Laudo Técnico nº 75410198-2023

Assunto: Resposta a solicitação de existência de interferência

Assunto: Viabilidade de atendimento – localidade Sobradinho-DF.

CEB-DISTRIBUIÇÃO S.A. PLANTA	
SGT		Escala: 1:1000	
Área Emitente:		Coordenadas X: 200303 Y: 8267199	
Data de Emissão:		Folha: 1/1	
Emitido Por:

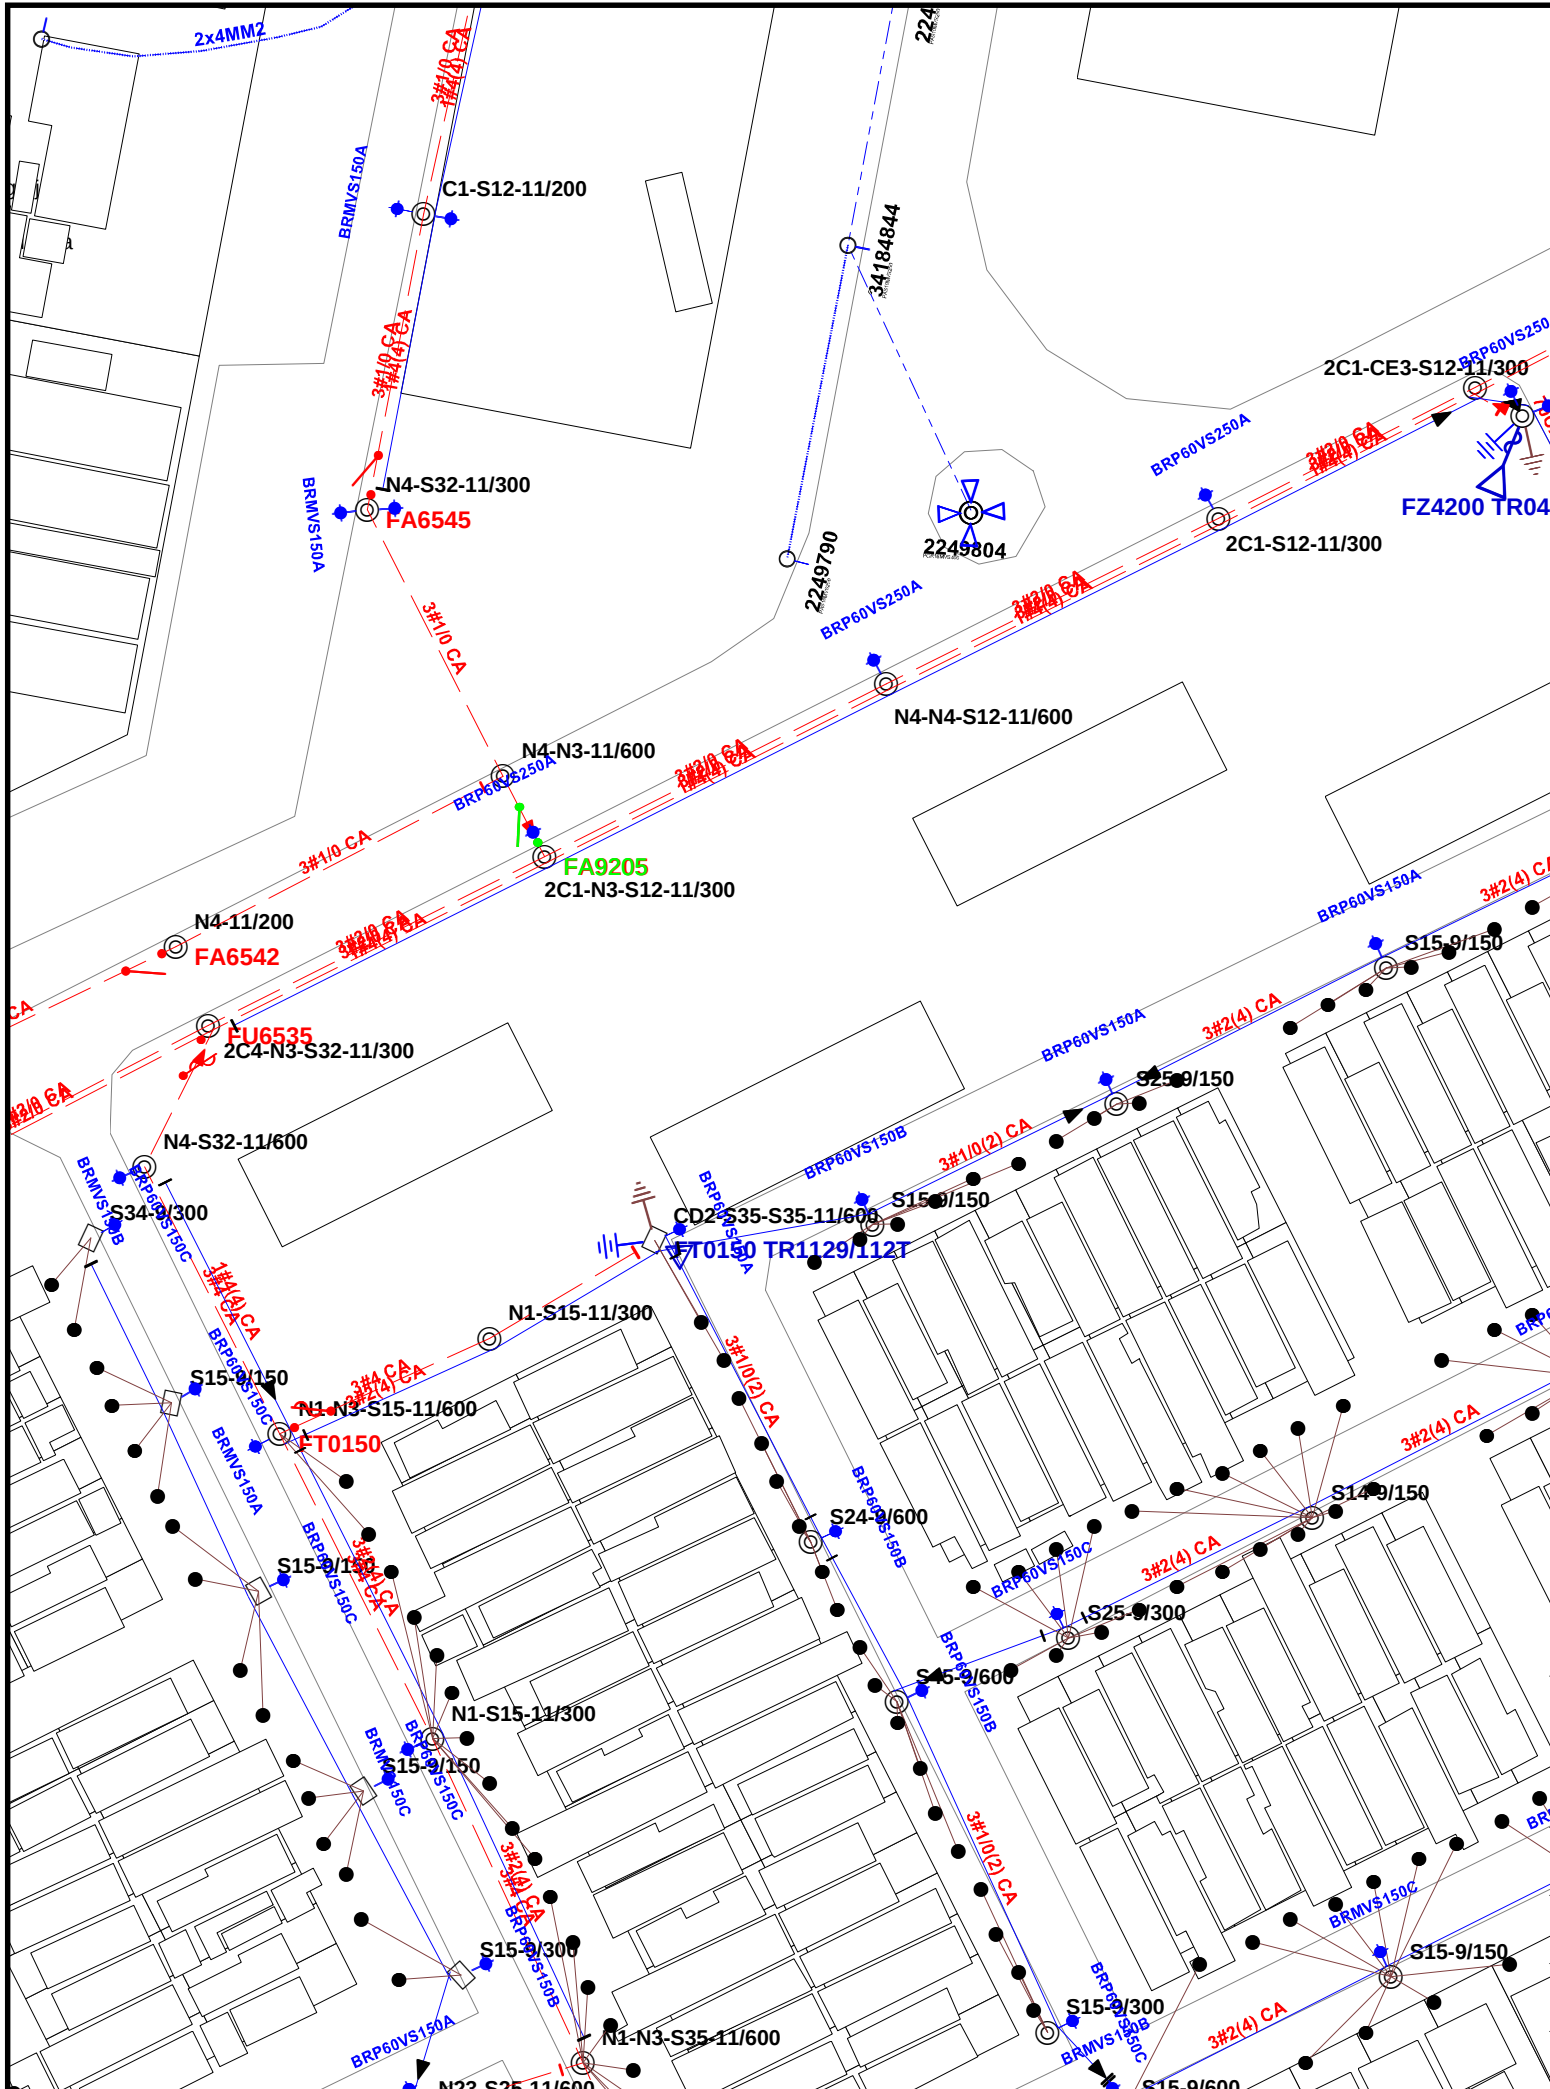
Existe Interferência: NÃO

- QUADRA 02 CJ B1 Proj B, QUADRA 02 CJ B7 Proj A, QUADRA 02 CJ B7 Proj C, QUADRA 02 CJ C2 Proj A, QUADRA 02 CJ C2 Proj C, QUADRA 02 CJ C6 Proj C, QUADRA 02 CJ C6 Proj A, QUADRA 02 CJ C1 Proj A, QUADRA 02 CJ D1 Proj A, QUADRA 02 CJ D1 Proj C, QUADRA 02 CJ E20 Proj A QUADRA 02 CJ C1 PROJ B QUADRA 02 CJ B4 PROJ B.
- Não consta interferência com Rede Elétrica existente;

Não existem trechos de rede elétrica dentro do polígono que envolve a área. Entretanto, elencam-se nos parágrafos seguintes as condicionantes para a caracterização de interferência.
